Datum
2025-04-14

Diarienummer
KS-2019/3066

Samrådsredogörelse– Detaljplan för Diametern 2-6 m.fl inom Kungens kurva, Huddinge kommun

Figur 4 SVOA har befintlig vattenledning, dike samt dagvattenledning i Kungens Kurvaleden. Att ta hänsyn till vid kommande planering av vägen samt rondeller.

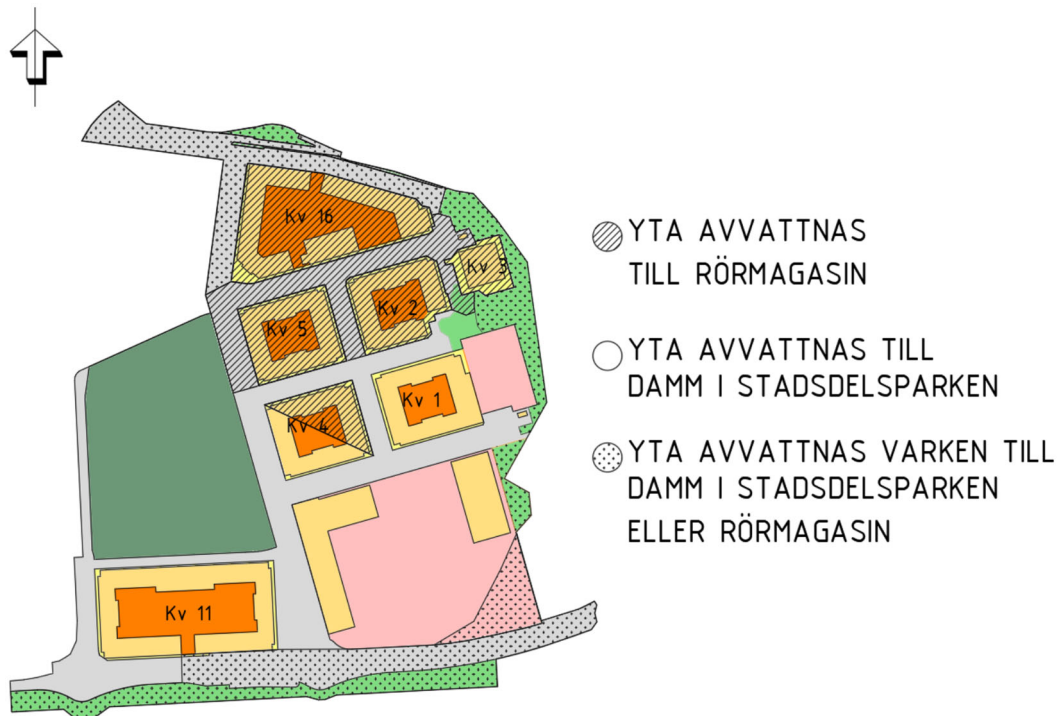
- Vattentrycket i området är normalt + 90 – 110 över stadens nollplan. Eventuellt behov av tryckstegring bekostas av byggherren.
- I illustrationsbilden nedan, Figur 4, ser det ut som att rondell, trädplantering samt dammar (?) ska anläggas i Kungens Kurvaleden. Dessa finns inte med i plankartan. Vad gäller? SVOA har vattenledning, dike och dagvattenledning i den här gatan som i sådana fall måste ses över

Dagvattnet från planområdet kommer att samlas i stadsdelsparken för att sedan kopplas upp mot ledningsnätet. Dagvattnet från delar av planområdet i norr kommer att ledas till ett rörmagasin under en gata då lutningarna i det området omöjliggör en koppling till stadsdelsparkens dagvattenanläggning.
